DODATEK č. 10 ke smlouvě o dílo uzavřené dne 17. 12. 2019

- 2.1.** Smluvní strany uzavřely dne 17. 12. 2019 Smlouvu o dílo, jejímž předmětem je zhotovení stavby s názvem „**Výukové centrum zpracování zemědělských produktů II.**“ (dále také jen „**Smlouva**“). Smluvní strany ke Smlouvě rovněž uzavřely dne 18. 8. 2020 dodatek č. 1, dne 2. 11. 2020 dodatek č. 2, dne 11. 2. 2021 dodatek č. 3, dne 28. 5. 2021 dodatek č. 4, dne 31. 8. 2021 dodatek č. 5, dne 22. 10. 2021 dodatek č. 6, dne 14. 12. 2021 dodatek č. 7, dne 10. 3. 2022 dodatek č. 8 a dne 01.04. 2022 dodatek č. 9
- 2.2.** Tento dodatek se uzavírá po vzájemné dohodě smluvních stran, a to vzhledem k nutnosti upravit práva a povinnosti přetrvávající mezi Objednatelem a Zhotovitelem v důsledku provedených komplexních zkoušek díla.

Datum předložení změny:	27.06.2022	ZL č. 099
Zhotovitel:	PKS stavby a.s.; Brněnská 126/38, 591 00 Žďár nad Sázavou	
Objednatel:	Česká zemědělská univerzita v Praze; Kamýcká 129, 165 00 Praha	
Projektant:	K4 a.s.	
TDS:	NOSTA-HERTZ spol. s.r.o.	
Smlouva o Dílo (SoD) č.:	SML/2101/0135/19	
Ze dne:	17.12.2019

Název změny:	Stavební úpravy, VZT - Projektové chyby
--------------	---

Úprava VZT potrubí 4.08 a 4.09

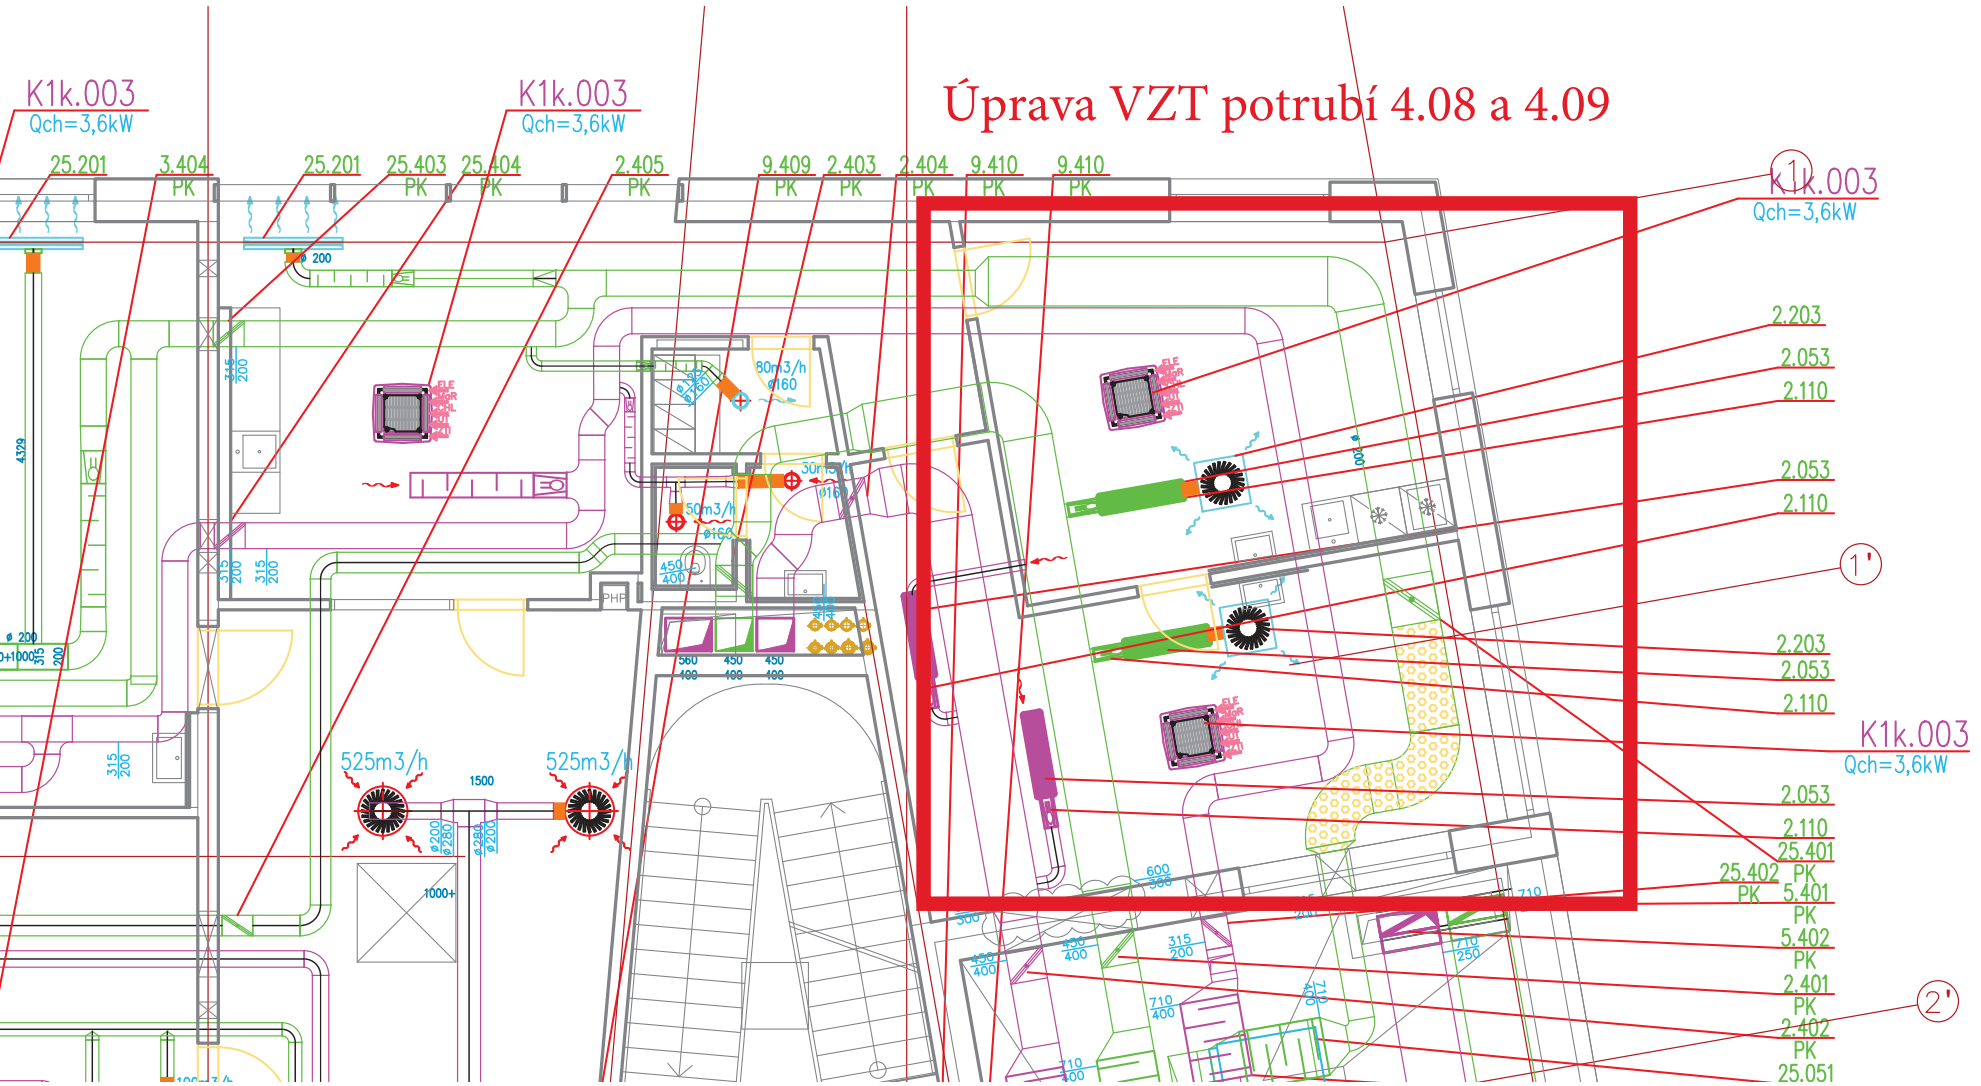
4.NP - úpravy VZT, stavební úpravy - výživový poradce m.č. 4.08 a 4.09 - V rámci komplexní zkoušky bylo zjištěno že v daných místnostech (m.č. 4.08 a 4.09 - výživový poradce) je chybně navržena dimenze VZT potrubí. Dimenze VZT potrubí pro daný obsah výměny vzduchu v místech způsoboval rychlé proudění vzduchu v potrubí a tím vznikal i nepřípustný hluk v místnostech.

Dodávka a montáž ocelového (pozinkovaného zábradlí), úpravy VZT potrubí v m.č. 4.08 a 4.09, doplnění požárního ventilu v m.č. 0.44,
